ООО «Грузовые автомобили-Группа ГАЗ»

Конструктивные изменения автомобилей «Урал»

(выпуск 7)

**Миасс
2008**

Рис. 1. Крышка подшипника промежуточного вала РК.

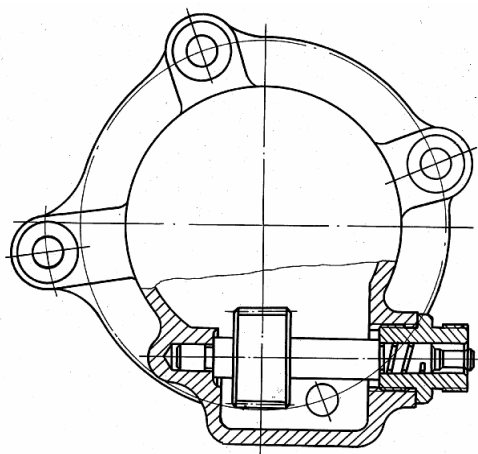
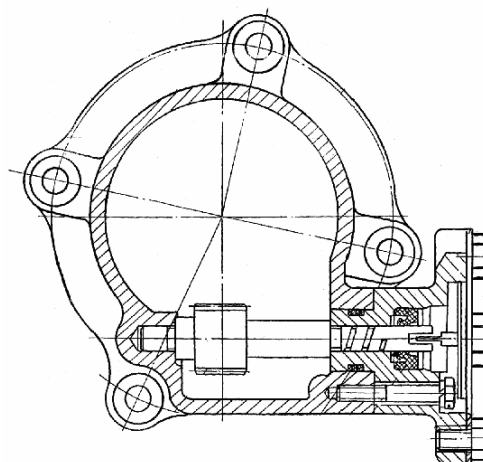
С октября 2005 г. на автомобилях «Урал» - 4320, 43206, 5557, 55571 и их модификациях внедрен электронный спидометр ПА 8046-4 (вместо спидометра 16.3802 с механическим приводом).

В связи с этим изменяется номенклатура раздаточных коробок и установка деталей на крышке переднего подшипника промежуточного вала РК (см. табл. 1 и рис.1).

Рис. 2. Картер ведущего моста

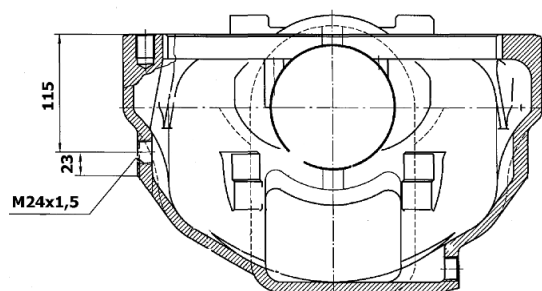
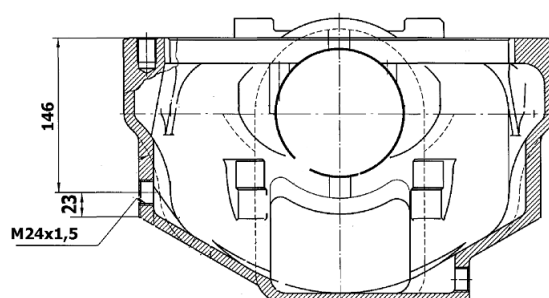
С 1.07.2006 г. на всех автомобилях «Урал», с колесной формулой 4x4, 6x6, 8x8, устанавливается картер ведущего моста с измененным расположением заливного отверстия (см. рис.2), вследствие чего в главных передачах ведущих мостов изменена норма заправки масла:

Было	Стало
8,0-8,5 л	6,0-6,5 л

Рис. 3. Рессоры задней подвески Урал-3255 и Урал-32551.

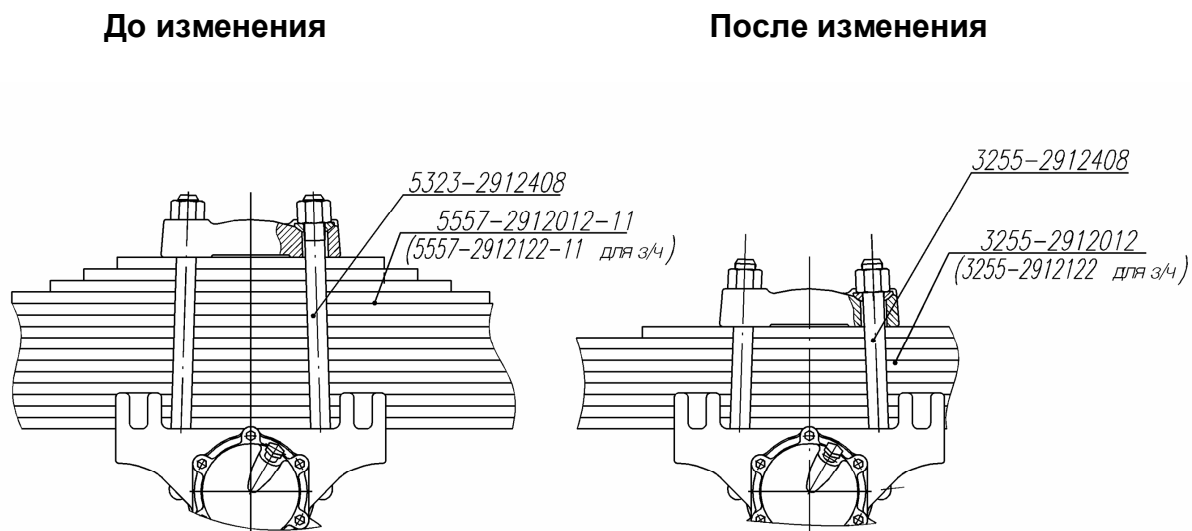
С середины 2006 г. на шасси 4320-002951-30, 4320-002451-31, предназначенные для сборки автобусов Урал-3255 и Урал-32551, устанавливаются новые рессоры задней подвески **3255-2912012**.

Они обладают меньшей металлоемкостью, более приспособлены к использованию на автобусах на шасси автомобилей «Урал» (см. рис.3). Новая рессора 3255-2912012 (*в з/ч поступает рессора 3255-2912122*) отличается от ранее устанавливаемой рессоры 5557-2912012-11 (для з/ч рессора 5557-2912122-11) **уменьшенным с 15 до 9 числом листов**, и, соответственно, **меньшей толщиной пакета листов (108 мм вместо 180 мм)**.

В связи с уменьшением толщины пакета листов, изменились и детали крепления рессоры. На автомобилях с новыми рессорами применены **более короткие стремянки 3255-2912408**.

Внимание: новые рессоры в комплекте с новыми стремянками **взаимозаменяемы** на автобусах с рессорами, выпущенными ранее, **без ограничений**.

Рис. 4. Рессора задняя

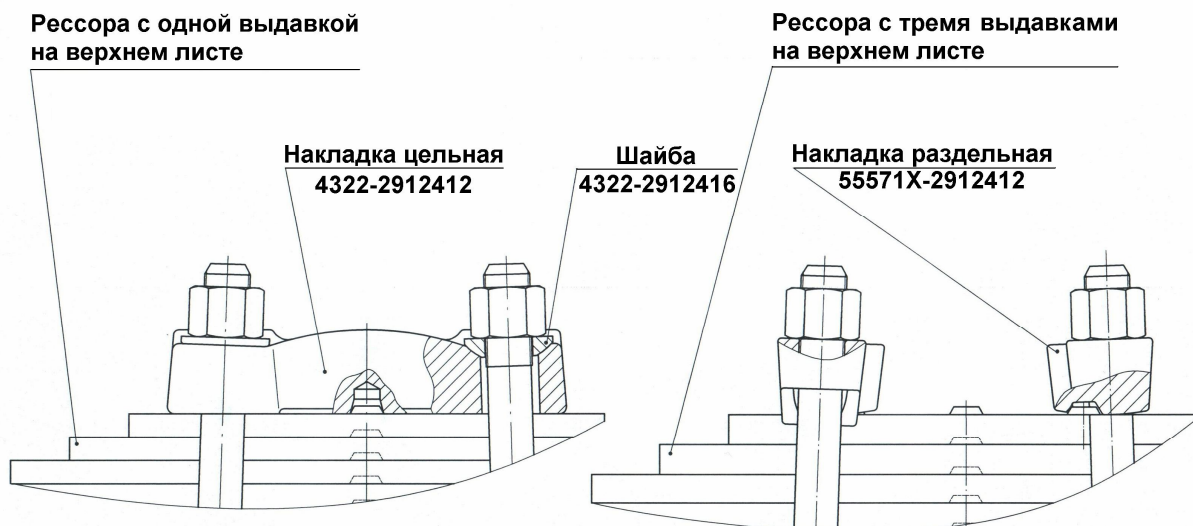
С июня 2007 г на всех автомобилях «Урал» с колесной формулой 6x6 и 8x8 вместо ранее устанавливаемых цельных накладок 4322-2912412 рессор задних балансирных подвесок стали применяться отдельные накладки 55571X-2912412. Новые отдельные накладки фиксируются на рессоре через выдávки, выполненные на верхнем листе рессоры. Стремянки рессор не меняются, сферические шайбы под гайки стремянок не устанавливаются.

Одновременно с отдельными накладками на автомобилях стали устанавливаться новые задние рессоры с выдávками на верхнем листе для фиксации накладок. Новые рессоры (4

типоразмера рессор под нагрузку на тележку от 9000 кгс до 17500 кгс) отличаются от ранее применяемых только верхним листом, который для крепления накладок имеет фиксирующие выдавки (см. рис. 4).

Новые накладки 55571X-2912412 на ранее выпущенные автомобили не устанавливаются. Рессоры 3255-2912012-01 (в з/ч 3255-2912122-01), 5557-2912012-12 (в з/ч 5557-29120122-12), 55571-2912012-01 (в з/ч 55571-2912122-01), 4320-2912012-10 (в з/ч 4320-2912122-01) на автомобили выпуска после 2005 г устанавливаются без ограничений (конструктивное исполнение накладки позволяет ее устанавливать на рессору с 3-ми выдавками на верхнем листе). Для установки этих рессор на автомобили выпущенные до 2005 г необходимо доработать имеющиеся на автомобиле накладки 4322-2912412 (на плоскости, прилегающей к рессоре на расстоянии 70 мм с обеих сторон от осевого отверстия сделать углубления диаметром 32 мм и глубиной 10 мм для выдавок на верхнем листе рессоры).

Рис. 5. Рама

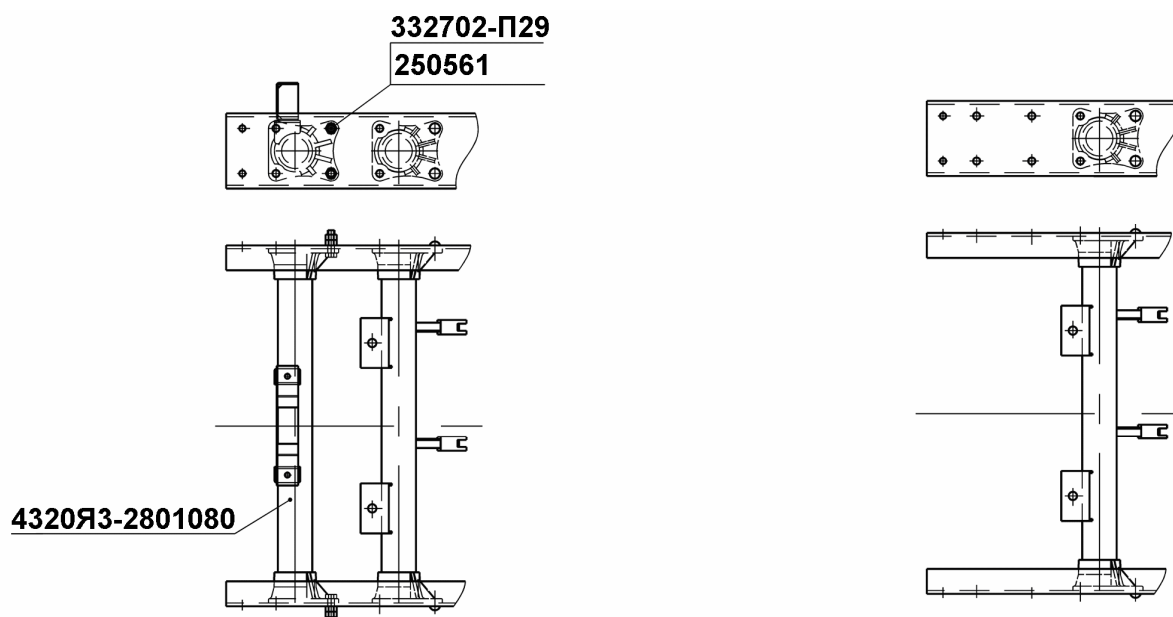
С 1 квартала 2006 года на все автомобили Урал с двигателями ЯМЗ-236М2 и ЯМЗ-238М2, укомплектованных гидромурфтой отключения вентилятора, устанавливается унифицированная рама - **4320Я3-2800010**. В раме отсутствует поперечина № 1, которая входит в установку переднего буфера (см. рис.5).

Ранее устанавливаемые рамы 4320Я-2800010 (для двигателя ЯМЗ-236М2) и 4320Я3-2800010 (для двигателя ЯМЗ-238М2) выпускаются только в запасные части.

Рис. 6. Внешний вид рулевых механизмов:

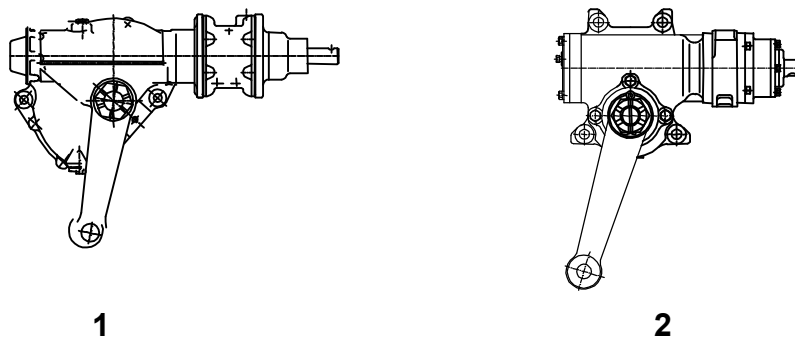
На всех автомобилях Урал 4320, 5557 и модификациях, начиная с 2007 года, вместо рулевого механизма (см. рис. 6) производства АЗ «УРАЛ» (типа червяк - боковой сектор) планируется устанавливать рулевой механизм (типа винт - шариковая гайка) производства Борисовского завода автогидроусилителей (БАГУ).

На ранее выпущенные автомобили «Урал» рулевой механизм (БАГУ) может устанавливаться только комплектом.

Рис. 7. Установка масляного бака

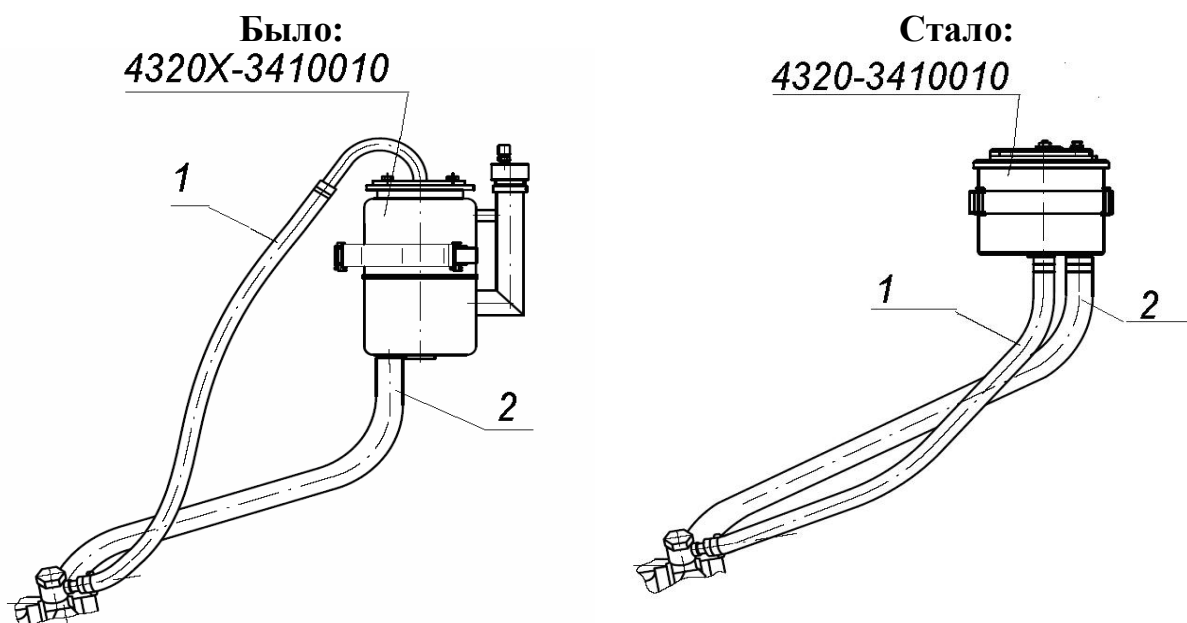
С 1 квартала 2007 года на всех автомобилях «Урал», вместо масляных баков производства АЗ «Урал»:4320Х-3410010, 5557Я2-3410010, 5557Я-410010, устанавливаются масляные баки 4320-3410010 производства ОАО «Гидропривод» г. Елец (см. рис. 7).

В конструкцию рулевого управления внесены следующие изменения:

- изменена укладка шлангов;
- изменена длина рукава 4320ЯХ-3408727;
- вновь применен рукав 4320ЯХ-3408727-10;
- изменены кронштейн крепления масляного бака и хомуты.

Рис. 8. Тормоз рабочий с однополостным рабочим цилиндром

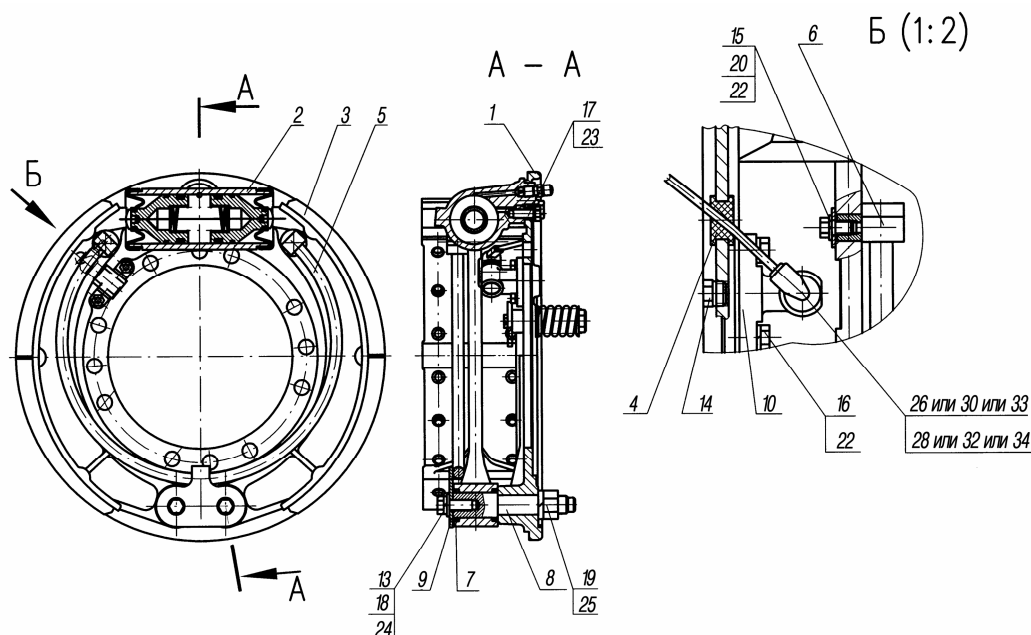
С декабря 2007 года на автомобили "Урал" с удлиненной базой начали устанавливать рабочие тормоза повышенной долговечности с однополостным цилиндром и профилированными накладками см. рис.8,9,10 и 11.

Тормоза с однополостным цилиндром устанавливаются на все мосты автомобиля.

Изменяется гидропневматический привод тормозов - вводится третий пневмоусилитель.

Замена двухполостных цилиндров на однополостной осуществляется в комплекте на все мосты.
